ポータブルエンジン発電機 MGC2200G をご使用のお客様へ

重要なお知らせ（無償部品交換）発電機始動不良・ガス漏れ懸念の件

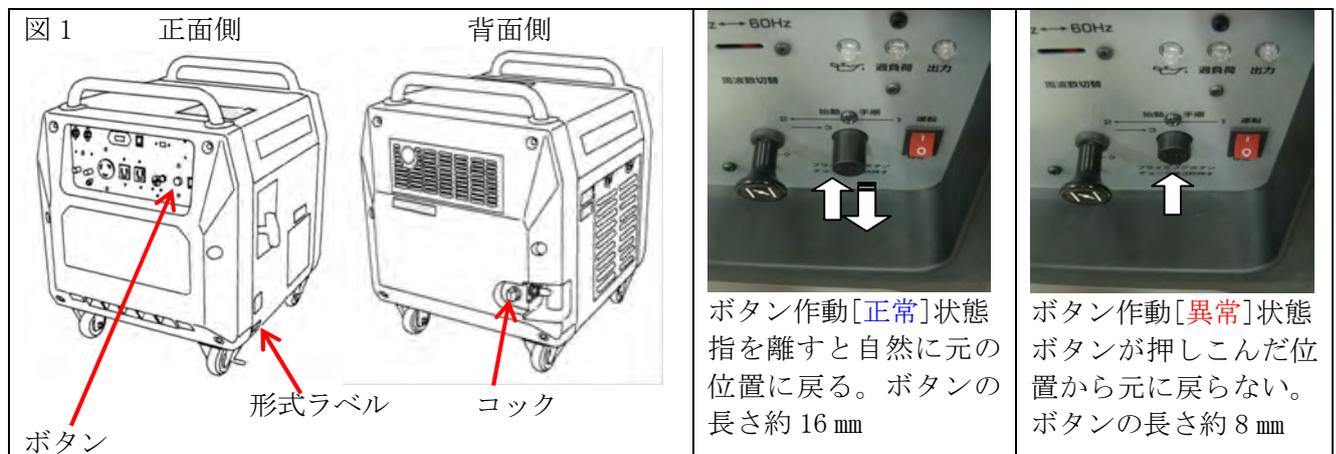
始動用プライミングボタン(※ 以下ボタン)の作動が悪く、ガスが流れたままとなり漏れる可能性が判明しました。この場合、ボタンが押し込まれたまま元の位置に戻らず（下記ボタン作動**異常**状態）、始動不良となります。外気温が低い時当該ボタンの収縮により発生の可能性があります。

(2) 改良内容：ボタンを対策品（内径寸法を増大したもの）に交換します。

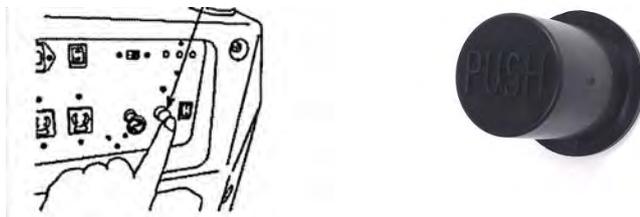
2.項の対象号機であってもこの赤丸箇所にシールが貼られているものは対策済みであり点検や部品交換の必要はありません。シールの無いものが改修対象です。

<p>① 梱包箱形式ラベル (黒 or 緑シール)</p>	<p>② 発電機(デンヨー(株)・三菱) 形式ラベルの横に黒シール貼付け</p>	<p>③ 発電機 (株やまびこ (shindaiwa)) 三菱形式ラベルの横に黒シール貼付け</p>
